1. 第5回検討委員会の概要

第5回 吉野川堤防強化検討委員会 議事録要旨

1.2 指摘事項および回答

指摘事項および回答

L23k600について

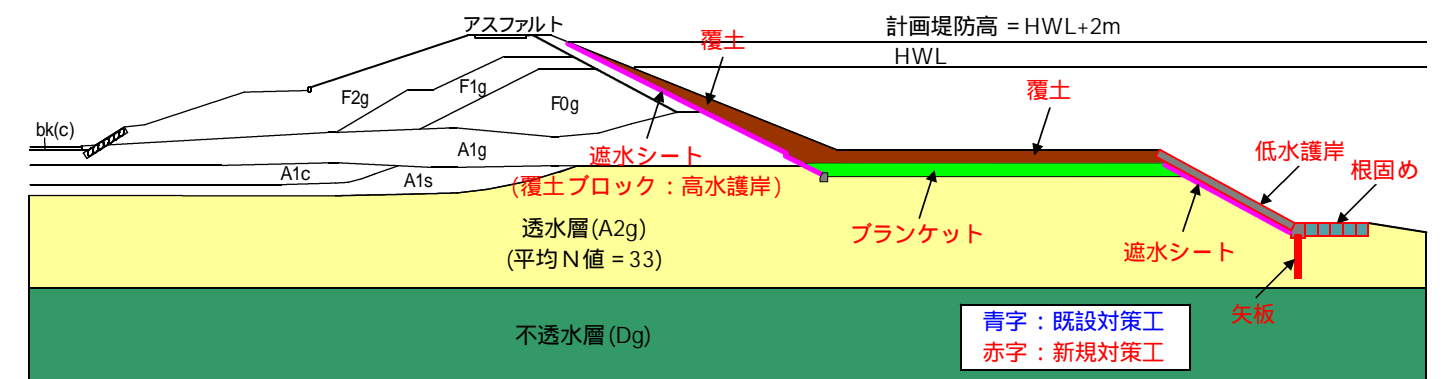
委員長 Q：対策工法によって安全率が異なるが提示されていない。

回答 「対策工法の安全率」について

第5回委員会資料で示した「L23k600」と「R19k060」の一次選定結果を以下に示します。

検討断面	目標安全率			既設対策工				対策工組合せ ()は既設対策工	裏のり Fs	表のり Fs	G/W	一次選定結果
	裏のり Fs	表のり Fs	G/W	遮水 シート	ブランケット	矢板	2m矢板					
L23k600								現況	1.40	1.39	0.81	×
								川表、川裏断面拡大	1.82	1.56	0.15	×
								遮水シート	1.58	1.39	0.85	×
								遮水シート+ブランケット	1.72	1.46	0.94	×
								遮水シート+ブランケット+矢板	1.83	1.57	1.04	○
								遮水シート+ブランケット+置換工	2.04	1.52	1.21	○

以上のように、L23k600における浸透対策工は、「遮水シート+ブランケット+矢板」、「遮水シート+ブランケット+置換工」が一次選定された。

R19k060について

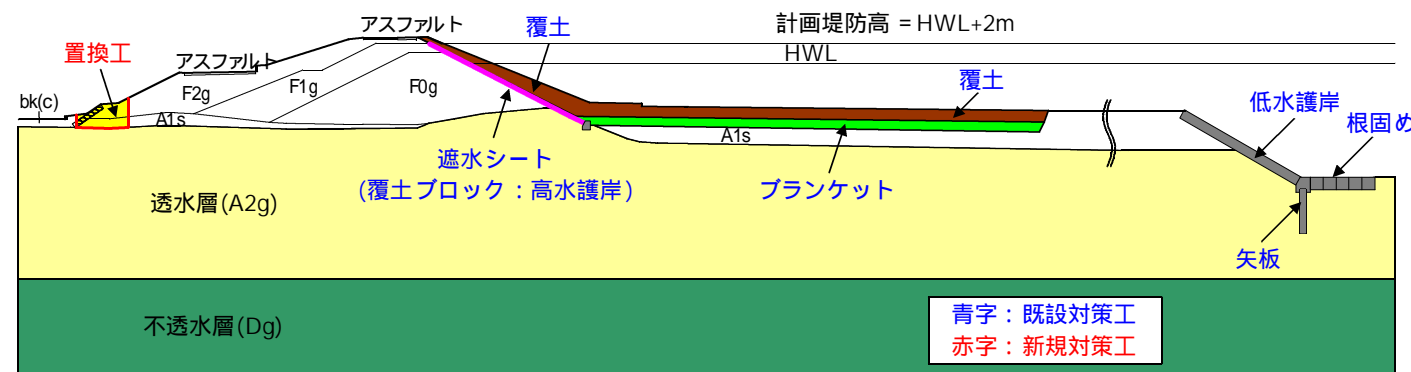
委員 Q：L19k060の低水護岸の矢板と根固めは2重投資にならないのか？

検討断面	目標安全率			既設対策工				対策工組合せ ()は既設対策工	裏のり Fs	表のり Fs	G/W	一次選定結果
	裏のり Fs	表のり Fs	G/W	遮水シート	ブランク	矢板	2m矢板					
L19k060	1.5	1.0	1.0	有	有	無	有	現況(遮水シート+ブランク)	1.37	1.12	0.79	×
								川表、川裏断面拡大	1.64	1.75	0.44	×
								現況(遮水シート+ブランク)+矢板	1.50	1.13	1.20	
								現況(遮水シート+ブランク)+置換工	1.70	1.10	1.16

以上のように、L19k060における浸透対策工は、「(現況：遮水シート+ブランク)+矢板」、「(現況：遮水シート+ブランク)+置換工」が一次選定された。
